Dringende Sicherheitsinformation

Austausch des Netzteils bei Pflegebetten der Ecofit Xtra-Reihe

17.06.2024

Betreffende Pflegebetten:

Steckernetzteil SMPS - PS1102

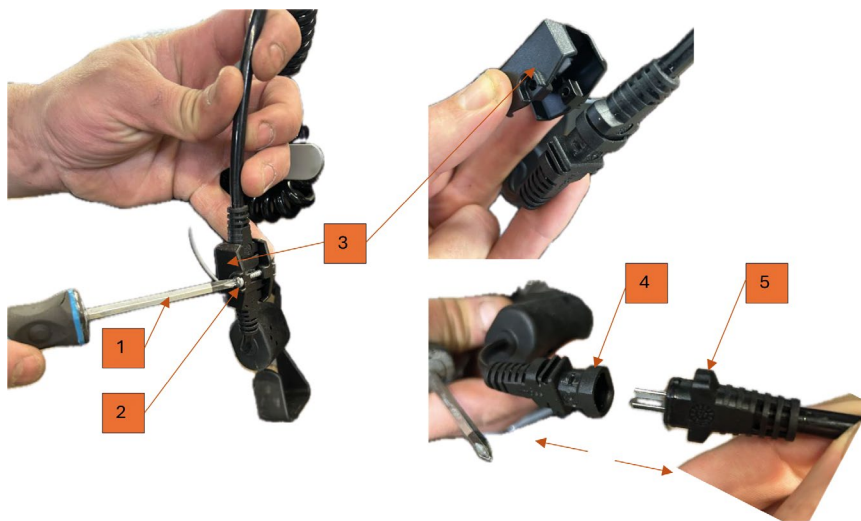
Bitte tauschen Sie bei Schwerlast-Pflegebetten der Ecofit Xtra-Reihe (Ecofit Xtra 120 und Ecofit Xtra 140) in Ihrem Bestand oder bei der nächsten Wartung das Netzteil MC115L-90-EU gegen das von tecfor care kostenfrei zur Verfügung gestellte Netzteil PS1102 aus. Eine Anleitung zum Austausch finden Sie im Anhang dieses Schreibens.

1. Um das bisherige verbaute Netzteil zu demontieren, müssen Sie mit einem Kreuzschlitzschraubendreher (1) die Schraube (2) an der Sicherungskappe der Steckerverbindung lösen.
2. Anschließend können Sie die Schutzkappe (3) mit geringem Kraftaufwand herausnehmen.
3. Jetzt lösen Sie die Steckerverbindung (4+5) durch Ziehen in entgegengesetzte Richtung.

1. Nehmen Sie den neuen Stecker aus dem Lieferumfang und montieren es in entgegengesetzter Richtung, wie unter Abschnitt „Demontage“ beschrieben.
2. Nachdem die Schritte 3-1 durchgeführt wurden, ist das Netzteil einsatzfähig und kann wieder an das Stromnetz angeschlossen werden.
